MEMORANDO
DSH -1453-2021

Respuesta a Memorando No. DEEIA-0815-1512-2021

Dando respuesta a su MEMORANDO DEEIA No. 0815-1512-2021, del 26 de noviembre de 2021, en relación a la inspección de campo realizada al proyecto titulado **“PRADERAS DE SAN LORENZO IV”** Estudio de Impacto Ambiental Categoría II a desarrollarse en el corregimiento de Caimitillo, Distrito y Provincia de Panamá, cuyo promotor es **DESARROLLO GLOHI, S.A.**

INFORME TÉCNICO DE INSPECCIÓN N° 140- 2021
INSPECCIÓN DE CAMPO AL PROYECTO “PRADERAS DE SAN LORENZO VI”,
PARA VERIFICACIÓN DE FUENTES HÍDRICAS QUE TRAVIESAN Y COLINDAN
CON EL ÁREA DEL PROYECTO.

Proyecto Categoría II "Praderas de San Lorenzo VI"

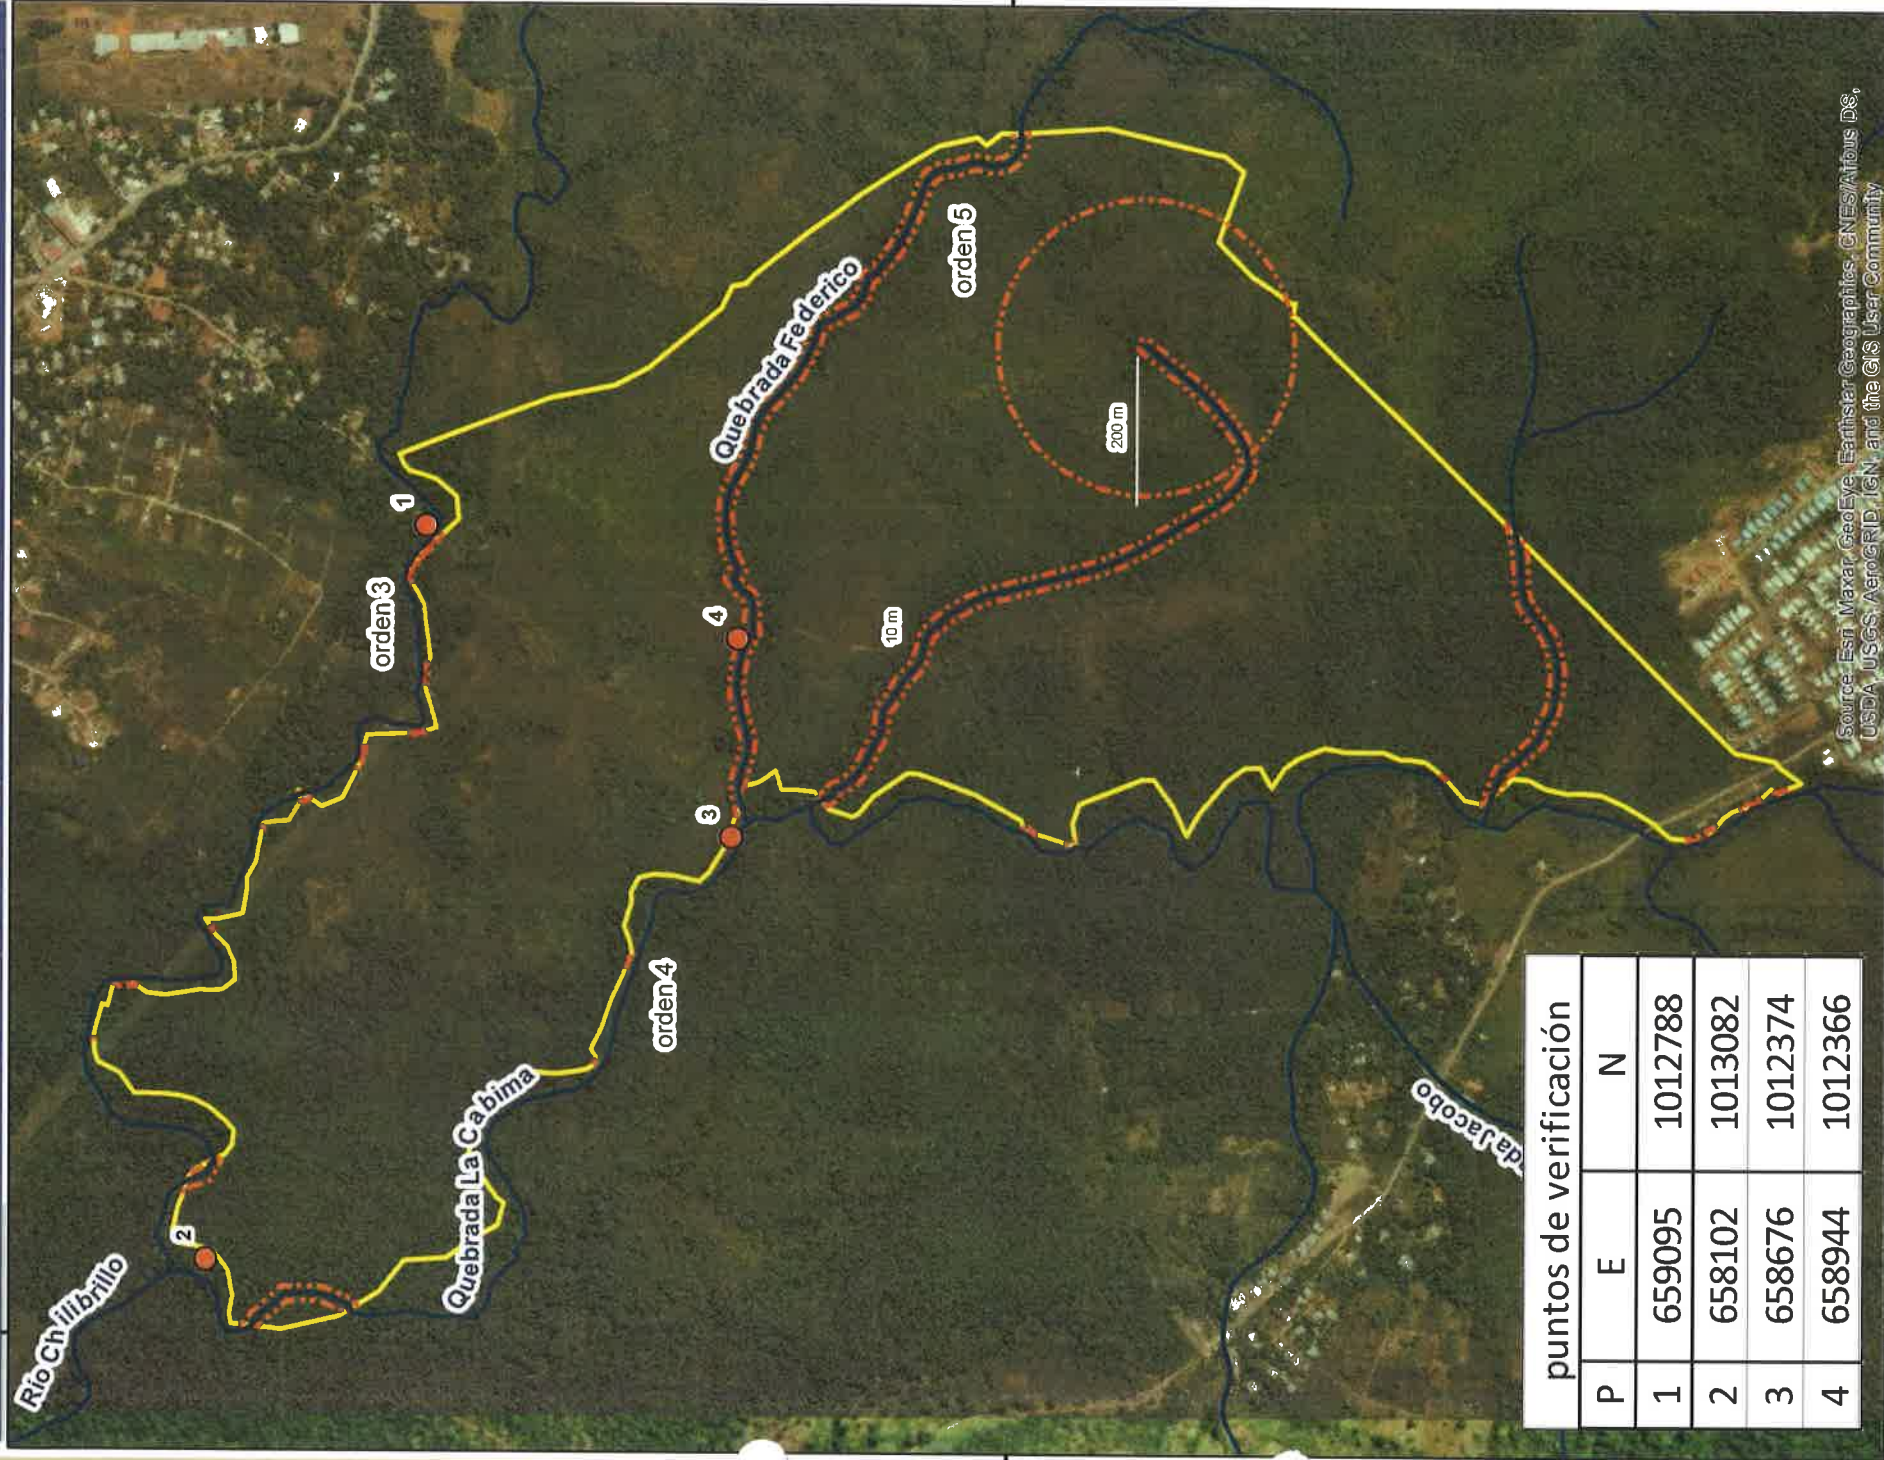
Se verificó en oficina la ubicación de todas las coordenadas tomadas en campo y se comparó con la red hidrográfica, en efecto el cuerpo de agua S/N encontrado durante el recorrido del polígono no era más que una escorrentía pluvial, ya que su ubicación no mantiene relación con ninguna fuente hídrica natural de órdenes entre 1 al 5.

- 92
2. Respetar el área de protección de las fuentes hídricas que atraviesan, nacen y bordean el polígono del proyecto en cumplimiento del numeral 1 y 2 del artículo 23 de la ley 1 de 3 de febrero de 1994 "por la cual se establece la Legislación Forestal en la República de Panamá y se dictan otras Disposiciones".

1. Para la fase constructiva de donde se obtendrá agua para la mitigación de partículas de polvo y el volumen promedio que será utilizado.
2. Que alternativa tendrá para el abastecimiento del vital líquido a los residentes y locales comerciales, de no poder conectarse al sistema de distribución actual del IDAAN.
3. Incluir en el estudio hidrológico las obras en cauce proyectadas (puentes, conexiones y cajón pluvial) con sus correspondientes cálculos, simulaciones y/o modelaciones.
4. Sobre qué mecanismos de protección de taludes y/o terracería segura se proyecta para las áreas colindantes con las Qdas. La Cabima, Federico y el río Chilibrillo.
5. Georreferenciar en el Mapa del polígono del proyecto la ubicación de los nacimientos de cauces naturales y/u ojos de agua.
